28.10.2025
RUR
Alexandru Eugen Gh. POPOVICI
arhitect
D.E
VERIFICATOR
NUME
SC. ARHAS
CUI RO23154440 J22/2942/2008
SPECIFICAȚIE
NUME
SEF PROIECT
arh. POPOVICI A.
PROIECTAT
arh. DOBRE S
DESENAT
arh. DOBRE S.
CERINȚA
REFERAT / EXPERTIZA NR./ DATA
BENEFICIAR
BAUMEISTER ROT S.R.L.
PROIECT Nr. 04/2024
TITLU PROIECT
CONSTRUIRE AMASAMBLU IMOBILE CU FUNCȚIUNI MIXTE, LOCUINȚE COLECTIVE, SPAȚII COMERCIALE, BIROURI, SPAȚII AGREMENT SI SPORT, PARCARE SUBTERANA SI SUPRATERANA
AMPLASAMENT
FAZA P.U.Z.
SCARA 1:1000
DATA APRILIE 2024
TITLU PLANȘĂ
PLAN DE SITUAȚIE
PLANȘA Nr U1

AVIZ DE PRINCIPIU PUZ

AVIZ
Nr. 6/5675 din 08.10.2025

ELABORARE P.U.Z. PENTRU CONSTRUIRE ANSAMBLU IMOBILE CU FUNCȚIUNI MIXTE, LOCUINŢE COLECTIVE, SPAŢII COMERCIALE, BIROURI, AGREMENT ŞI SPORT, PARCARE SUBTERANA ŞI SUPRATERANA

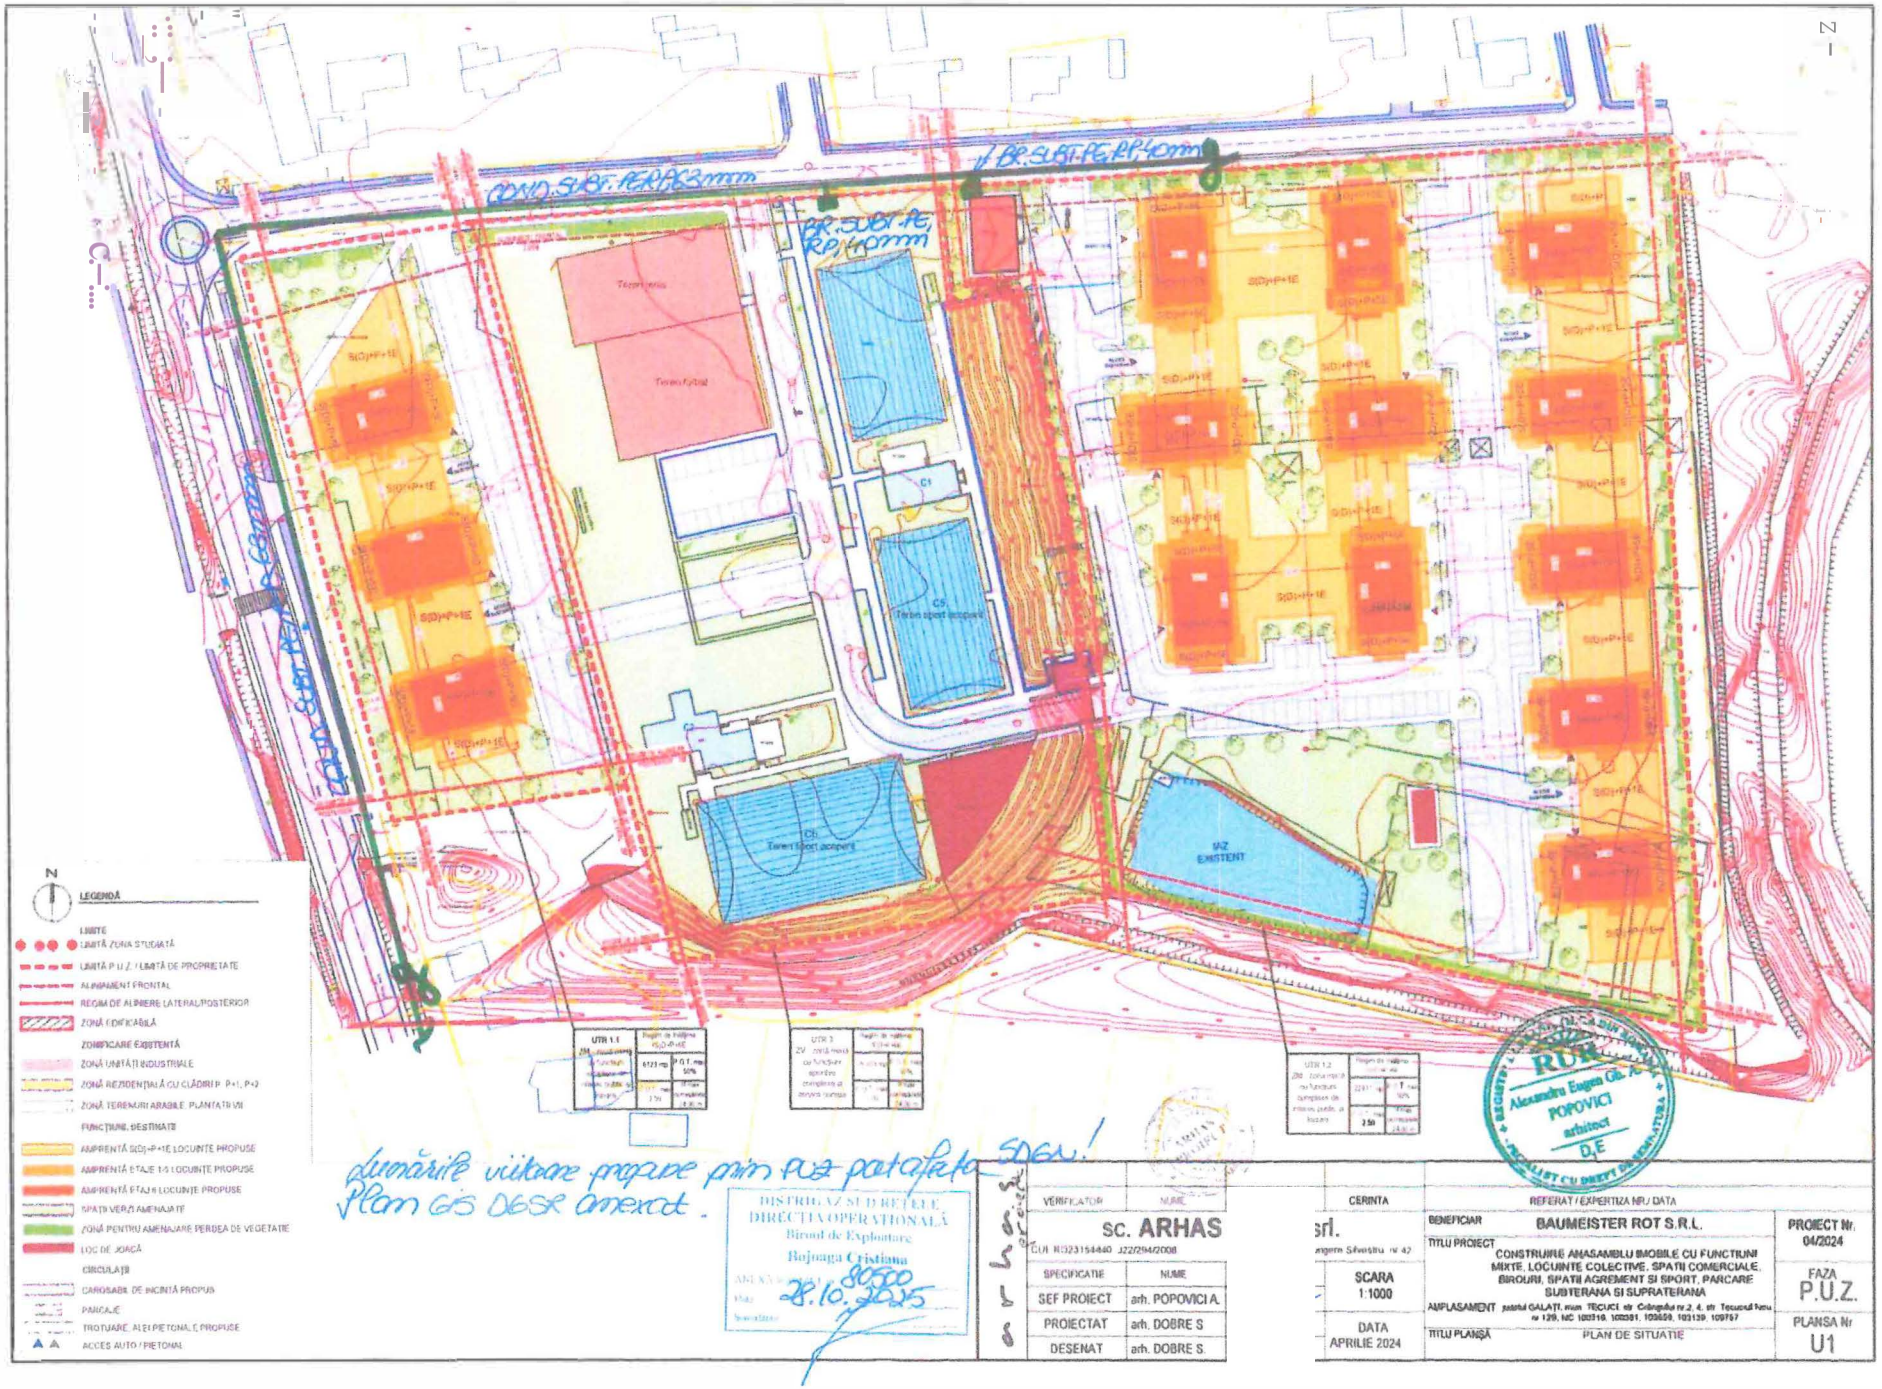
Pe planul de situaţie *i-a* trasat odentativ reţeaua de distribuţie (conducte, instalaţii şi echipamente aferente pentru vehicularea gazelor naturale) aflată în exploatarea operatorului sistemului de distribuţie Distrigaz Sud Reţele SRL (denumit în continuare „DGSR"). Detaliile privind reţeaua de distribuţie existenţa în zona studiată, care se află în operarea societăţii noastre, se regăsesc şi în planul GIS al DGSR, anexat prezentului aviz.

Distrigaz Sud Reţele are în derulare un program amplu de modificare a regimului de presiune în toate sistemele de distribuţie gaze naturale, drept pentru care, construcţiile şi/sau instalatiile subterane propuse, se vor amplasa/ poză la o distantă de siguranţă minimă admisă pentru regimul de presiune n,edle.

Lucrările viitoare propuse prin PUZ nu **afectează** structura sistemului de distribuţie gaze naturale alcătuit din conducte, racorduri, staţii/posturi de măsurare/posturi de reglare-măsurare (PMSRS/PMSRM), rasuflatori, casete protecţie GN şi cămine vană precum şi elemente subterane/supraterane ce compun instalaţiile de protecţie catodică (SPC) aferente conductelor de oţel îngropate: cabina cu subansamblele aferente (postament, legătură conducta şi priză anodica, branşament electric, priză de pământ), în funcţie de situaţia din teren.

1. Avizul nu este valabil pentru obţinerea autorizaţiei de construire şi reprezintă o informare asupra reţelei de distribuţie gaze naturale existente în zona studiată în vederea elaborării documentaţiei PUZ.

2. Racordarea la reţeaua de distribuţie gaze naturale se va face în regim de medie presiune, în funcţie de solicitările din zona respectivă în conformitate cu Regulamentul privind racordarea la sistemul de distribuţie a gazelor naturale aprobat prin Ordinul ANRE nr. 18/2021. În acest sem;, este necesară depunerea şi înregistrarea la DGSR, a unei cereri de racordare la sistemul de distribuţie, prin poştă/fizic la unul dintre Birourile Recepţie Clienţi ale DGSR sau online accesând site-ul nostru Mtps://'No/lN_cils1ricvi7swJ ...-c{_r.asă-1alnU: rll:fF'll.
